**INFORME TÉCNICO SOBRE CONSTRUCCIÓN DE MEDIDAS DE MITIGACIÓN CASO RES. EX. N° 1/
ROL D-138-2023 PROPABEL - MACHALÍ - REGIÓN DEL LIBERTADOR GENERAL BERNARDO
O'HIGGINS.**

2- C11. Tabique divisorio: Panel Acústico SIP

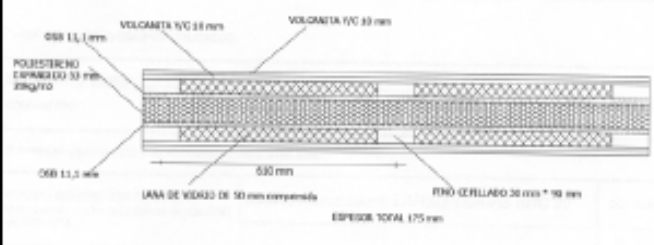
Panel SIP 2440X1220X102,2: Muro de mitigación construido no cumple con las mínimas exigencias del “**Listado Oficial de Soluciones Constructivas para Aislamiento Acústico del Ministerio de Vivienda y Urbanismo**”, no se encuentra esta solución dentro de las certificaciones del Listado Oficial antes mencionado, la solución más cercana en *Panel Sip* a lo realizado por el Titular considera lo siguiente: Panel Acústico SIP (175mm), doble vulcanita yeso cartón de 10mm, Lana de vidrio comprimida 50mm, Osb de 11,1mm, poliestireno expandido de 53mm de 20kg/m3, osb de 11.1mm, Lana de vidrio comprimida 50mm y doble vulcanita yeso cartón de 10mm. **Ver anexo 1.**

Este se encuentra compuesto por **Panel SIP 2880X1220X124,2**: Su estructura para fines de mitigación de ruido tampoco cumple con las mínimas exigencias del "Listado Oficial de Soluciones Constructivas para Aislamiento Acústico del Ministerio de Vivienda y Urbanismo", ya que lo construido tampoco se encuentra como solución dentro de las certificaciones del mencionado manual, además de estar revestido de material Zinc, el cual no posee propiedades acústicas. **Ver anexo 1 / Ver fotografía 7.**

Mencionar además que tampoco cumple ninguna función acústica, ver en **anexo 1 el ideal mínimo requerido para esto.**

Una solución de mitigación adecuada debe absorber el ruido y cumplir con las especificaciones mínimas dentro de las certificaciones mencionadas por los organismos competentes. **Anexo 1.**

Fotografía 3: Se aprecia que el muro no tiene la cumbrera de acuerdo a lo presentado en PDC.

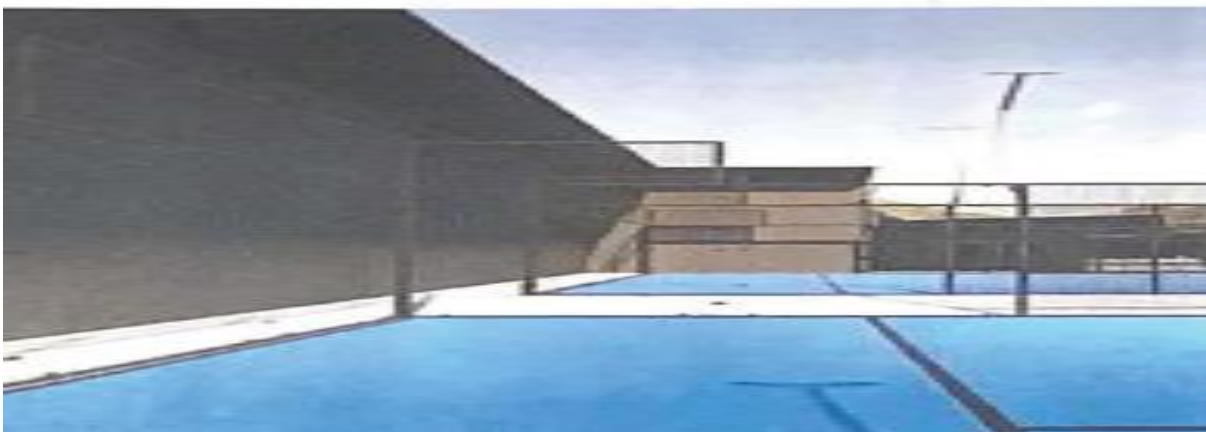
Además, mencionar que dicho muro no se encuentra terminado en su extremo Oeste y en costado Este. Así mismo, el diseño de cumbrera de muro ejecutado no corresponde a lo presentado en el PDC, **Ver fotografías 1,2,3 y 4.**

Fotografía 1: Muro no terminado en extremo Oeste.

Fotografía 2: Se aprecia Muro no terminado en costado Este y en extremo Oeste

Fotografía 4: obtenido del PDC de Propádel Machaí, donde claramente se ve la cumbrera distinta, donde abarca más distancia, terminada en el extremo Oeste y terminada en costado Este.
